SWAG 40 02 0025

Passend für:
Opel Corsa B, Tigra A, Astra F 1,4 16V
und 1,6 16V, sowie Vectra B 1,6 16V und
1,8 16V

Zahnriemenkit

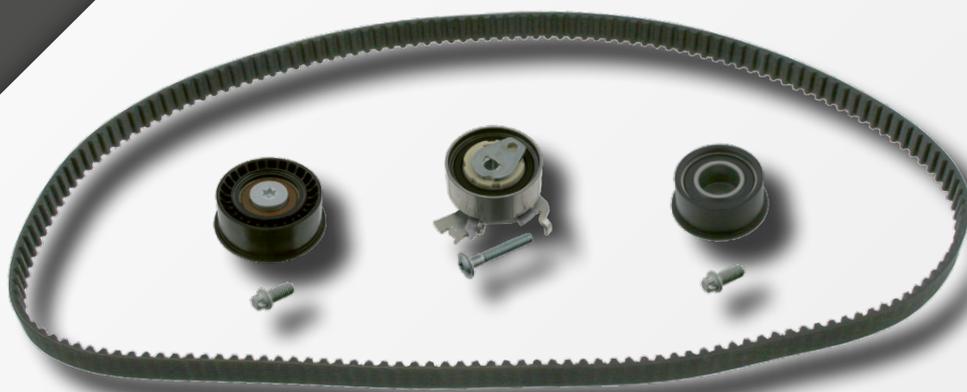
Der Zahnriemen kann reißen.

Die Ausführung der Riemenscheibe wurde seitens des Fahrzeugherstellers geändert. Der leichte Überstand der alten Riemenscheibe (1) kann einen schnelleren Abrieb der Zahnriemenflanke verursachen. Dies hat zur Folge, dass der Zahnriemen schräg abläuft und vorzeitig reißen kann. Ein kapitaler Motorschaden kann verursacht werden.

SWAG empfiehlt, vor dem Einbau des Zahnriemenkits SWAG Nr. 40 02 0025, die Riemenscheibe auf einen Überstand zu prüfen und ggf. durch die neue Version (2) (Opel 5614 430 plan) zu ersetzen. Die ausgetauschte Riemenscheibe harmonisiert nun besser mit dem Zahnriemen und garantiert eine längere Lebensdauer.

Beachten Sie zudem, dass nach Erneuerung der Riemenscheibe das Kurbelwellenrad (3) (Opel 0614 546) und die Dehnschraube (4) (Opel 0614 932 Torx) zu ersetzen sind.

Tauschen Sie in jedem Fall die Wasserpumpe aus!
